ACTA DE REUNIÓN

| FECHA: | 13 de marzo de 2025 |

Mesa de trabajo para socializar las observaciones generadas al proyecto “1-2024-98 CONSTRUCCIÓN DEL ACUEDUCTO INTERVEREDAL Y CABECERA DEL MUNICIPIO DE SAN BENITO SANTANDER” en función de las subsanaciones presentadas por el municipio de San Benito el pasado 28/feb/2025; e igualmente brindar asistencia tendiente a asegurar el cumplimiento de los requisitos establecidos en la Res. MVCT 661/2019.

ANEXO 8. PLANOS

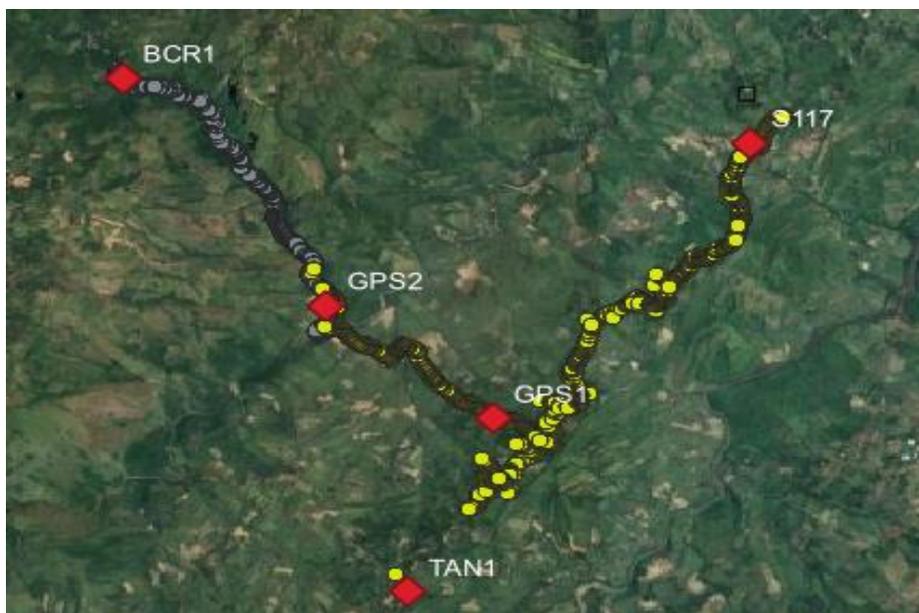
C. PLANOS: En el anexo 4 Se entregan los siguientes planos: 1. CONDUCCION SAN BENITO RE.dwg, 2. ZONA PUENTE RC.dwg, 3. SECCIONES EL ROPERO RA.dwg, 4. TANQUE DE ALMACENAMIENTO RA.dwg. Los planos deben incluir todos los elementos planimétricos como son: paramentos, bordes de vías, separadores, árboles, y todos los otros elementos que describan adecuadamente la zona del proyecto, deben presentar curvas de nivel con una separación acorde a la variación de niveles encontrada. También se deben presentar planos de poligonales y referencias

topográficas para replanteo y los archivos en formato CAD con la nube de puntos correspondiente. Es necesario anexar:

- Plano de localización general del proyecto.
- Planos topográfico georreferenciado.
- Esquema del proyecto donde se describan los diferentes componentes existentes y/o los que se pretenden construir.
- Plano de implantación del proyecto red existente, red proyectada, tanque de almacenamiento.

Las planchas de detalle de la línea de conducción deberán estar en escala adecuada para visualizar correctamente las obras propuestas, sus interferencias y detalles particulares, preferiblemente con unas escalas horizontal 1:1000 y vertical 1:100, con equidistancia entre curvas de nivel de un (1) metro; incluyendo todos los detalles sobre la línea, tales como pasos de quebradas, caminos, cercas, líneas de transmisión, vías, construcciones, etc. Los sitios especiales se dibujarán a escala 1:1000 y curvas de nivel equidistantes, cada cincuenta (50) centímetros.
